**Oggetto: Verbale della conferenza di servizi decisoria in modalità sincrona (Legge n. 241/1990, artt. 14 e 14-ter).
Realizzazione drenaggio idrico Via Divisione Julia e Via Brigata Tridentina
CUP H71B22000740005**

**Realizzazione drenaggio idrico Via Divisione Julia e Via Brigata Tridentina CUP H71B22000740005
constatata la presenza dei Signori:**

OGGETTO: CAMISANO VICENTINO (VI). Convocazione conferenza di servizi simultanea in modalità sincrona (L. 241/1990, artt. 14 e 14-ter). Realizzazione drenaggio idrico in via divisione Julia e via brigata tridentina. CUP: H71B22000740005.

**Oggetto: Impianto di distribuzione gas metano in Comune di Camisano Vicentino
Prot. N.204 del 05-01-2024 progetto esecutivo dell'opera denominata
"Progetto drenaggio idrico in Via Divisione Julia e Via Brigata
Tridentina", CUP H71B22000740005
Conferenza dei servizi**

Note progetto esecutivo drenaggio Via Julia e Tridentina

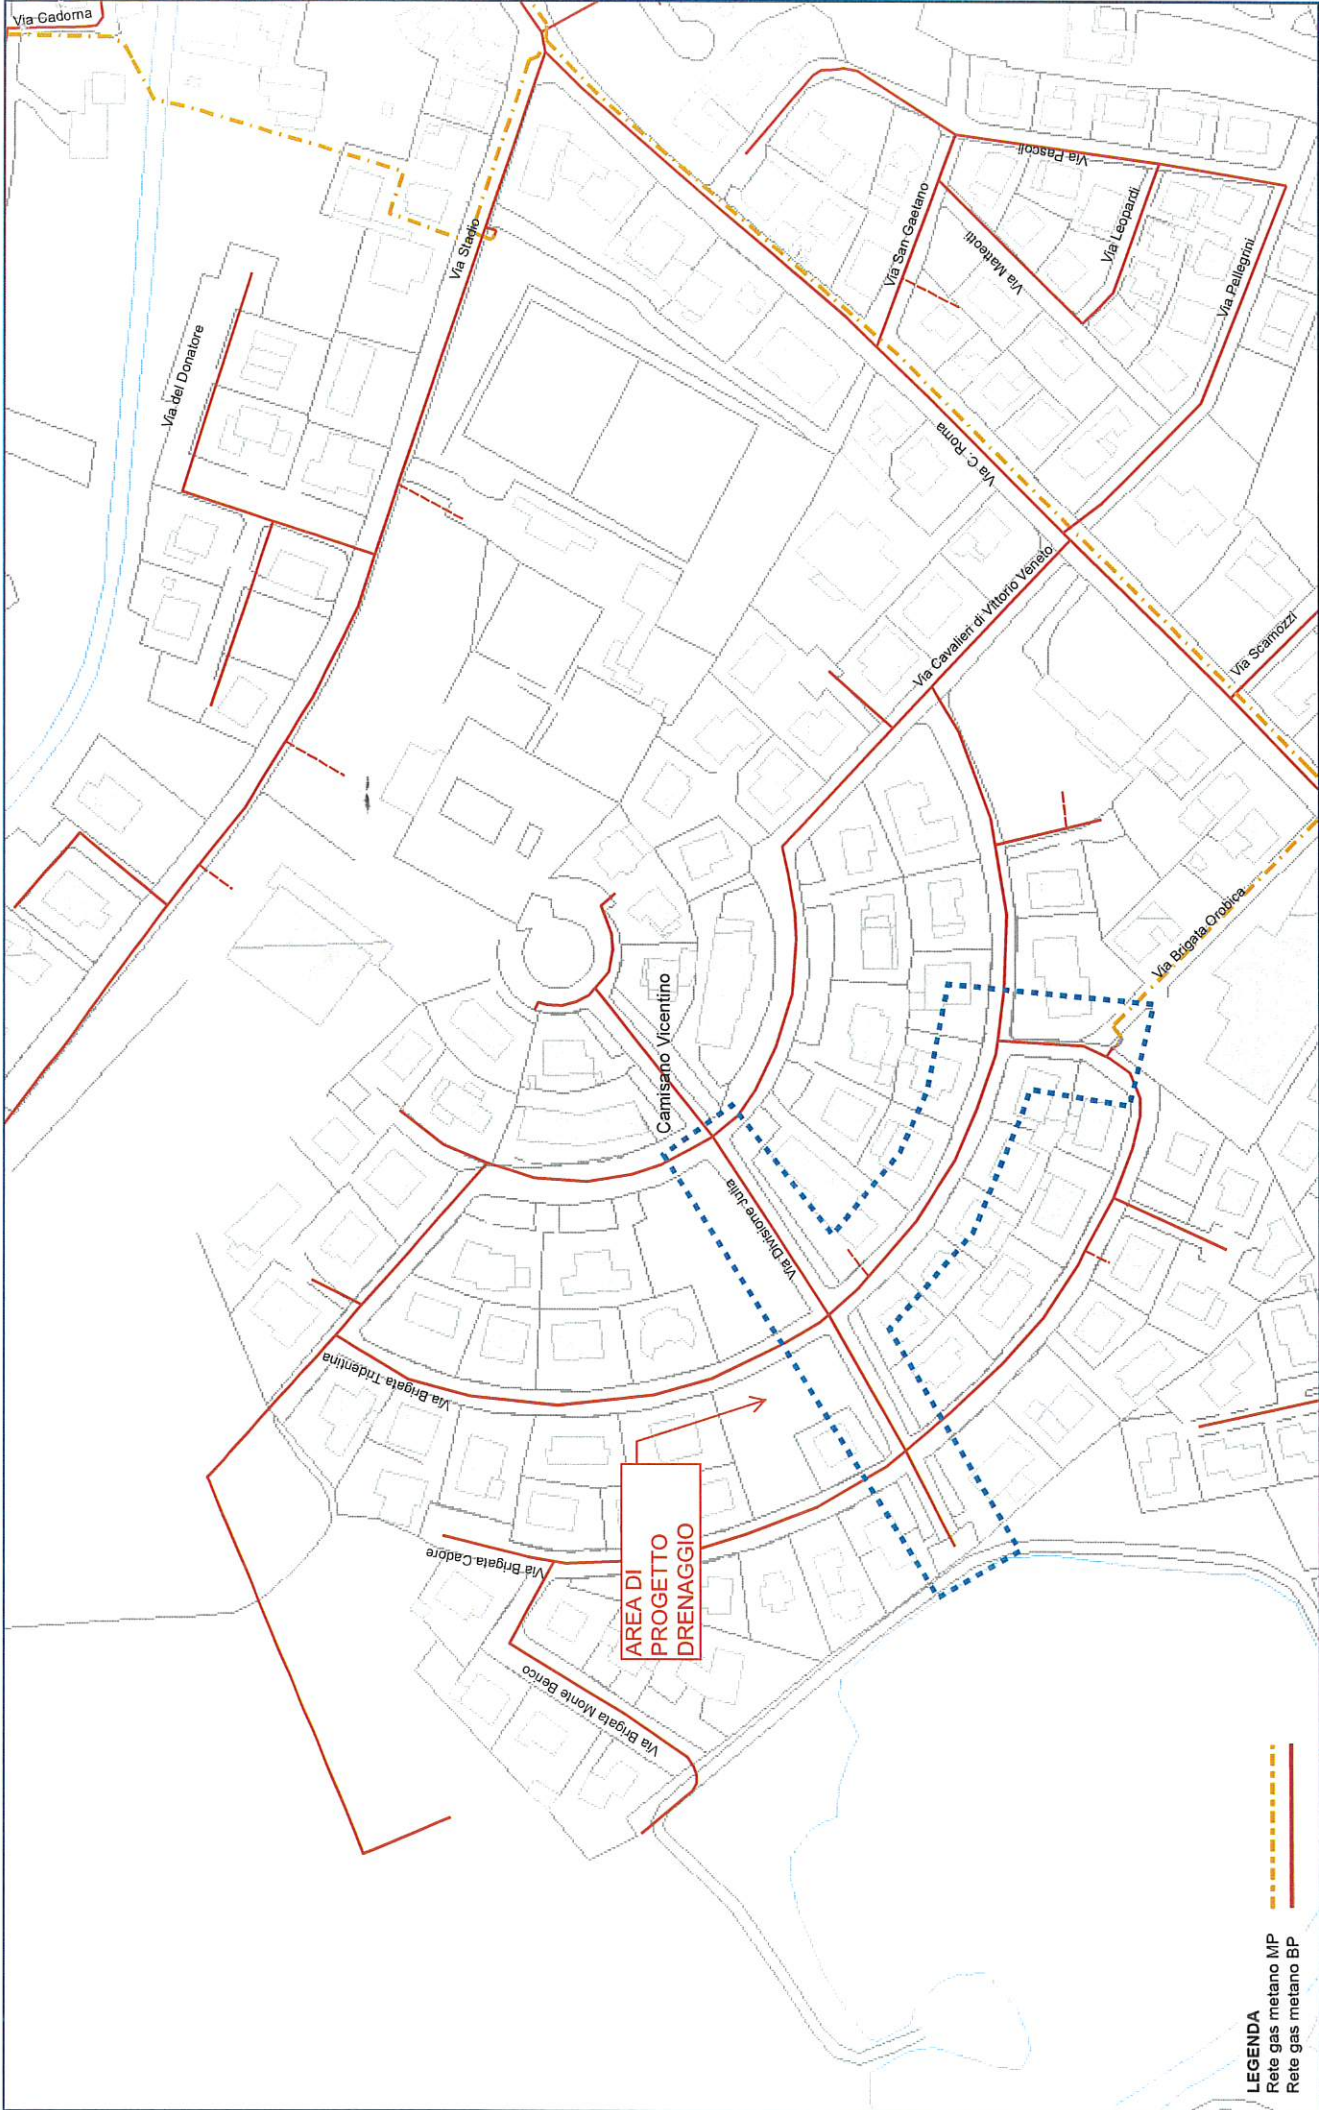
Al solo fine di permettere una valutazione e programmazione delle opere da Voi previste, alleghiamo uno stralcio planimetrico con indicate le zone di interferenza con le nostre installazioni esistenti.

Precisiamo fin d'ora che gli stralci cartografici inviati sono in continuo aggiornamento per gli interventi di ampliamento e manutenzione degli impianti, non riportano le quote di interrimento, le distanze dagli edifici, le derivazioni interrato di allacciamento e non sono di conseguenza atte all'individuazione certa e precisa delle nostre installazioni.

Le opere di scavo in prossimità delle nostre condotte dovranno, pertanto, essere eseguite con la massima cautela; siamo comunque disponibili, in fase esecutiva, a segnalare sul posto le installazioni esistenti dietro semplice richiesta scritta avanzata con congruo anticipo.

Particolare attenzione dovrà essere posta, in fase di esecuzione delle opere, per le interferenze con le derivazioni interrato e aeree degli allacciamenti esistenti, al servizio dei fabbricati presenti lungo il tracciato. Tali installazioni non sono evidenziate nelle planimetrie inviate e potranno essere segnalate, direttamente sul posto, dietro esplicita richiesta da effettuare con congruo anticipo. Precisiamo inoltre che eventuali modifiche dei PDR (punti di riconsegna) comportano anche la modifica degli impianti interni dei clienti; nel caso di contatori attivi, la richiesta di modifica dovrà pervenire dalla SdV (Società di Vendita) tramite il proprio cliente (utilizzatore finale); successivamente alle eventuali opere di modifica PDR, dovrà essere rilasciata la relativa documentazione di conformità, senza la quale non si potrà procedere all'erogazione del servizio.
